Gmina Kornowac
ul. Raciborska 48
44-285 Kornowac
RI.271.1.2015.RM
P/64/02/15

**ODPOWIEDŹ
NA ZADANE PYTANIA DO SPECYFIKACJI ISTOTNYCH
WARUNKÓW ZAMÓWIENIA**

w postępowaniu o udzielenie zamówienia publicznego w trybie przetargu nieograniczonego:
Zaprojektowanie i wykonanie robót budowlanych polegających na montażu kompletnych instalacji solarnych w ramach projektu: „Gmina Naturalnie Słoneczna – montaż instalacji solarnych w budynkach mieszkalnych na terenie gminy Kornowac

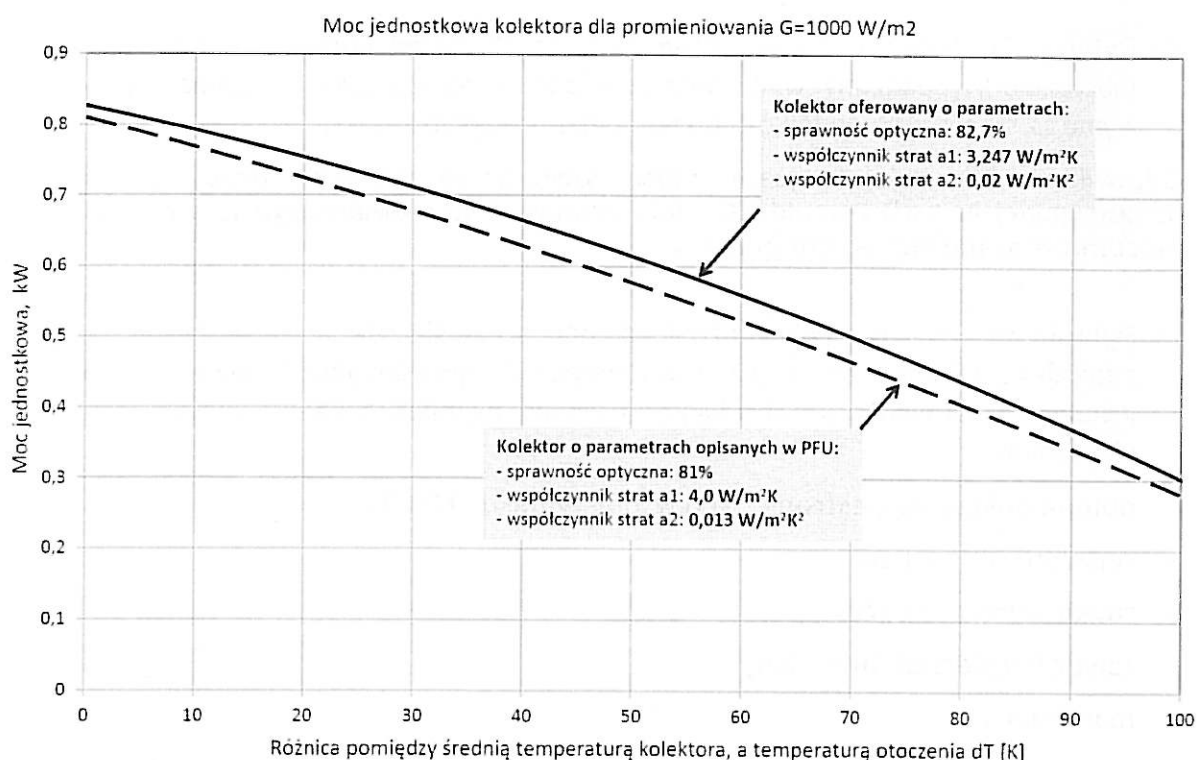
66. **Pytanie 66.** Zamawiający wymaga różnych okresów gwarancji na roboty i wbudowane urządzenia. Z treści PFU i SIWZ wynika, że Wykonawca ma obowiązek wykonać dwa przeglądy gwarancyjne wraz z bezpłatną wymianą glikolu z częstotliwością wymaganą przez producenta dla zachowania gwarancji. Zamawiający wymaga także prowadzenia przeglądów serwisowych z częstotliwością wymaganą przez producentów urządzeń. Prosimy o jednoznaczne potwierdzenie, czy Zamawiający wymaga prowadzenia przeglądów serwisowych między piątym a dwunastym rokiem gwarancji na urządzenia. Z przedstawionych zapisów można odnieść wrażenie, że Wykonawca ma obowiązek serwisować urządzenia tylko w okresie pierwszych pięciu lat gwarancji na roboty montażowe. W celu zapewnienia przejrzystości tego elementu gwarancji wykonawcy prosimy o jednoznaczne określenie terminów wymaganych przeglądów gwarancyjnych i serwisowych, aby wszyscy Wykonawcy skalkulowali je w porównywalny sposób.

Odpowiedź: Wykonawca w ofercie ma przewidzieć obsługę gwarancyjną wraz z materiałami eksploatacyjnymi w okresie gwarancji na roboty montażowe plus przewidziane przez Zamawiającego przeglądy w 1 i 5 roku zgodnie z zapisami PFU.
